Krycí list ZBV

III/23628 Kačice - Nová Studnice, III/2377 Mšecké Žehrovice - Lodenice,
III/2375 Třtice - I/16

III/2377 Mšecké Žehrovice - Lodenice

Předmět Změny: Obnova ohrusné vrstvy

VÝMĚRA NOVÉHO POVRCHU = 3 510,7 m²
SANACE = 1 462,8 m²

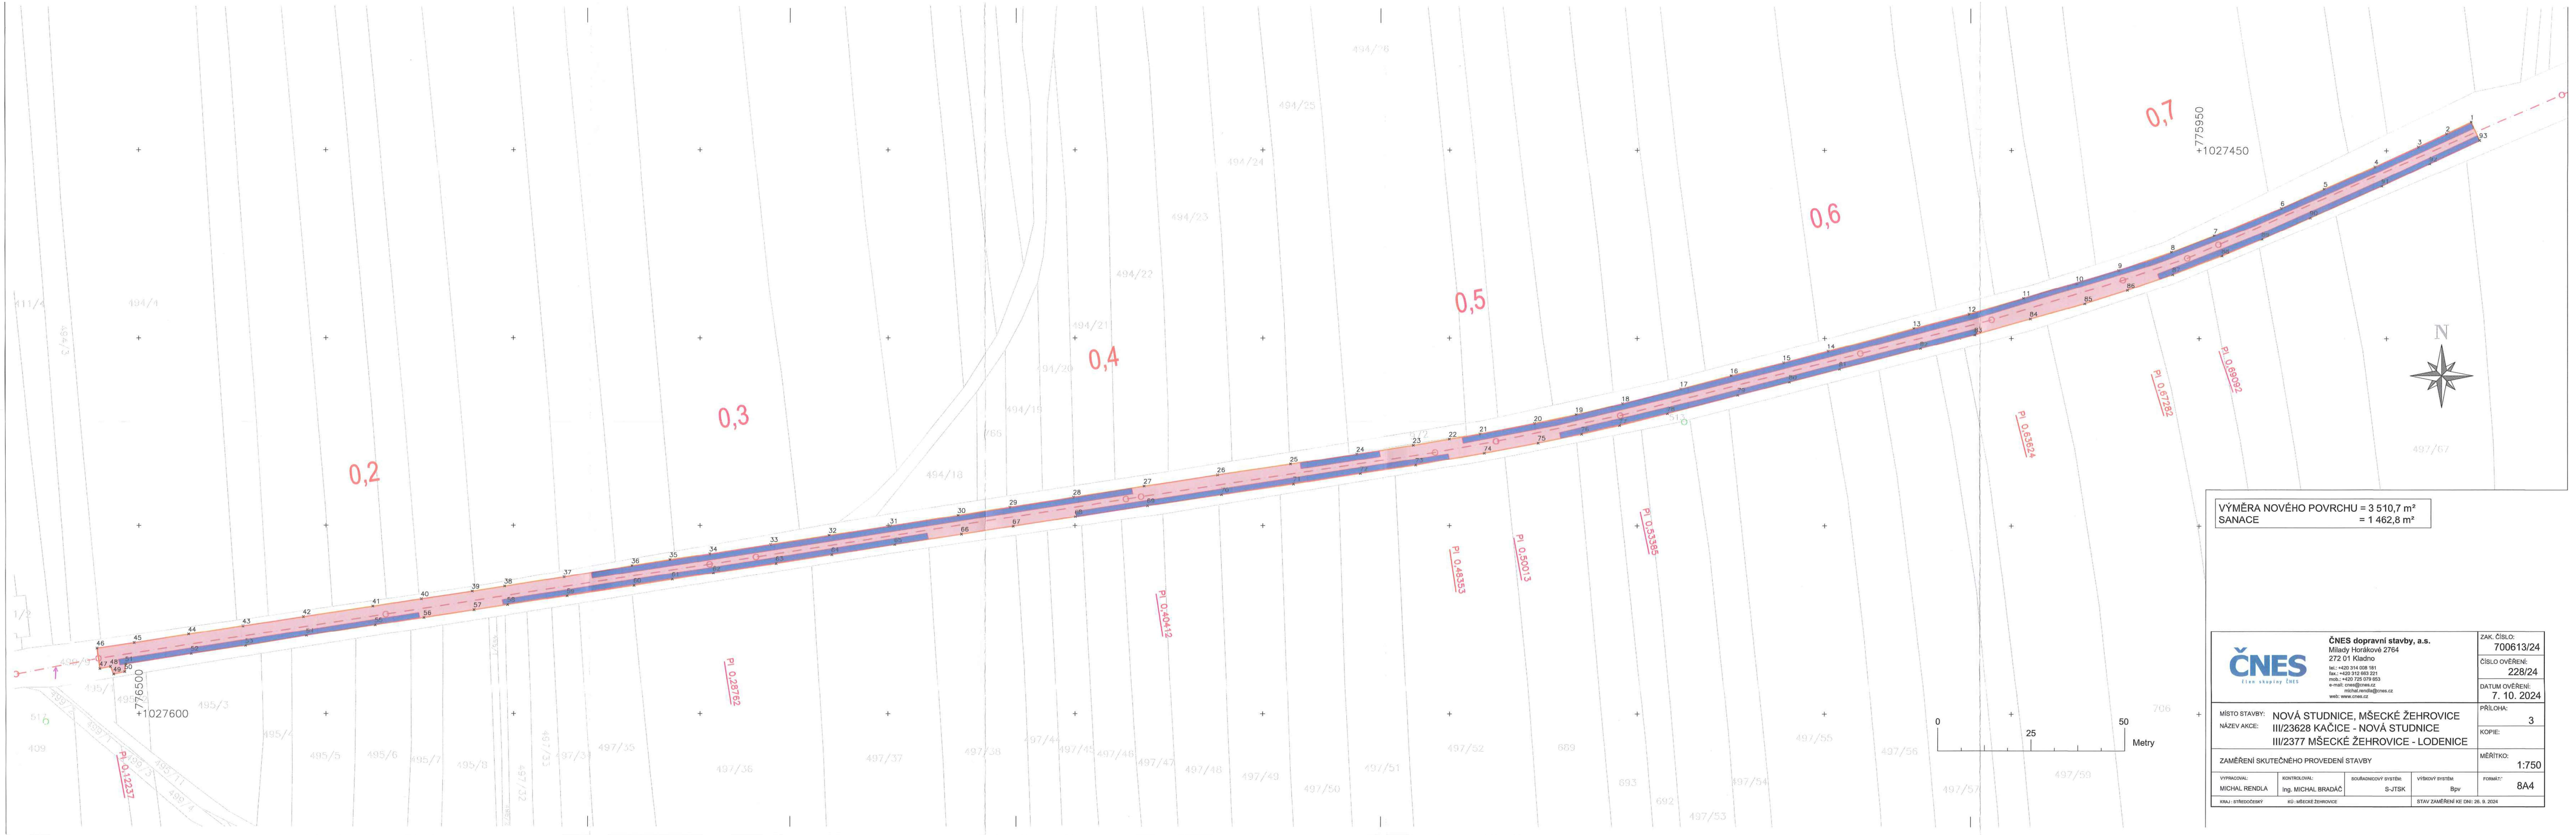
Tato změna narovnává závěrečný stav množství položek po skončení stavebních prací na tomto stavebním objektu oproti stavu, jaký předpokládala PDPS. Jedná se o zjištění skutečně provedeného množství u položek č. 93818, 572213 a 574A46. Změna vychází z geometrického zaměření (protokol je přílohou tohoto ZBV viz doklad č. 10) .

Množství dle SOD		5,00									
		ZBV č. 1											
		Provedení sanací, viz doklad č. 10 - Geodetické zaměření stavby; 1462,8m2 * 0,06			87,77								
		Součet			92,77								
3	919111	ŘEZÁNÍ ASFALT. KRYTU	bm	11,00	11,00	0,00	50,00	550,00	0,00	0,00	550,00	0,00	0,00%
4	93818	ČIŠTĚNÍ VOZOVEK SAMOSBĚREM	m2	3 591,00	3 510,70	-80,30	4,46	16 015,86	-358,14	0,00	15 657,72	-358,14	-2,24%
		ZBV č. 1											
		Narovnání skutečně provedených prací viz doklad č. 10			3 510,00								
9	572213	SPOJOVACÍ POSTŘIK ZE SIL. EMULZE DO 0,5KG/M2	m2	7 182,00	7 020,00	-162,00	11,60	83 311,20	-1 879,20	0,00	81 432,00	-1 879,20	-2,26%
		ZBV č. 1											
		Narovnání skutečně provedených prací viz doklad č. 10			7 147,00								
10	574C06	ASFALTOVÝ BETON PRO PODKLADNÍ VRSTVY ACL 16+, v prům.tl. tl. 60mm - vyrovnávka	m3	215,50	215,50	0,00	2 327,98	501 679,69	0,00	0,00	501 679,69	0,00	0,00%
